Krycí list ZBV

III/24019 Olovnice

Sil. III/24019 od 1,130 km do 2,120 km

Předmět Změny: Změna výměry plochy a svodidla, sanace

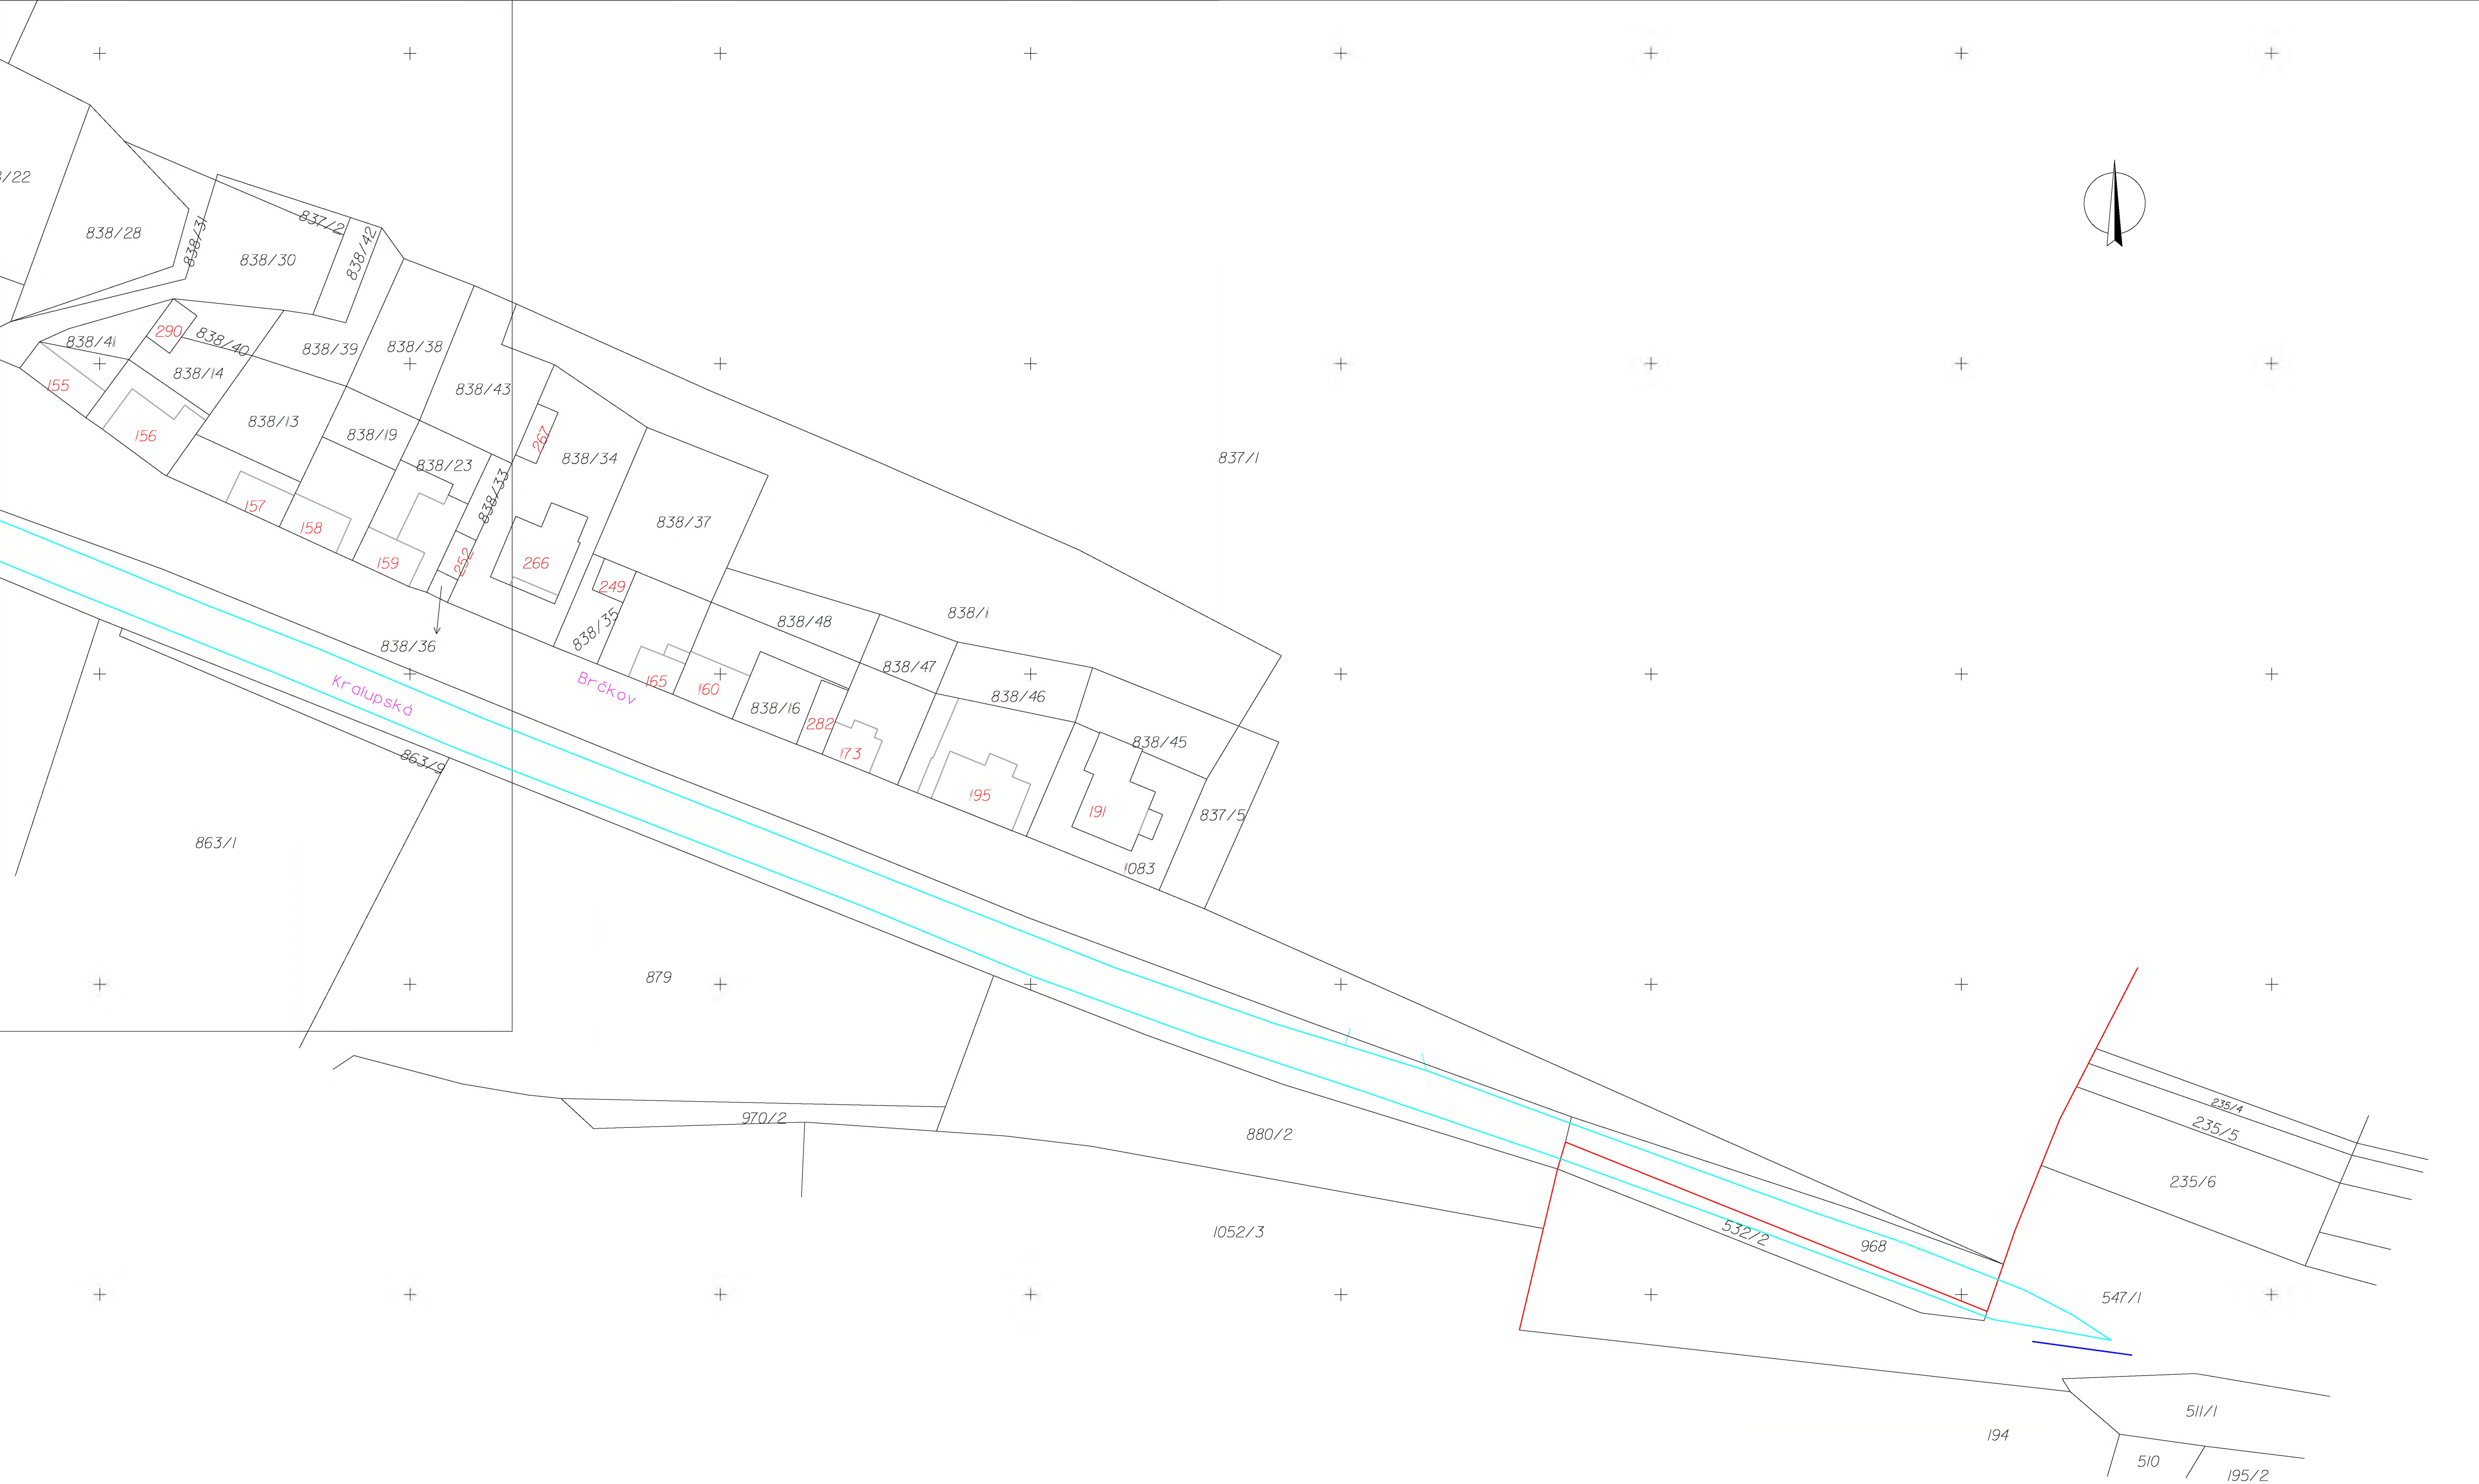
- Snížení rozsahu prací u položek frézování asfalt. ploch 60mm, odvoz do 20km, čištění vozovek samosběrem, spojovací postřik ze sil. emulze do 1,0kg/m², asf. beton ACO 11+, 50/70 tl. 50mm a to z důvodu zaměření skutečného stavu, kdy zjištěno, že celková výměra je menší oproti rozpočtu – méně práce
- Z prostorových důvodů nebude provedena realizace umístění svodidel – položka svodidlo ocelové siln. jednostr., úroveň zadrž. N1,N2-dodávka a montáž – méně práce
- Provedení sanací – na základě prohlídky vyznačena místa k sanaci krajů a místa u propadlých šachet, příčné a podélné trhliny v komunikaci se po odfrézování krycí vrstvy proříznou a zalejí asfaltovou zálivkou - vícepráce

vydáváme tímto pokyn k provedení těchto úprav a ke zpracování ZBV.
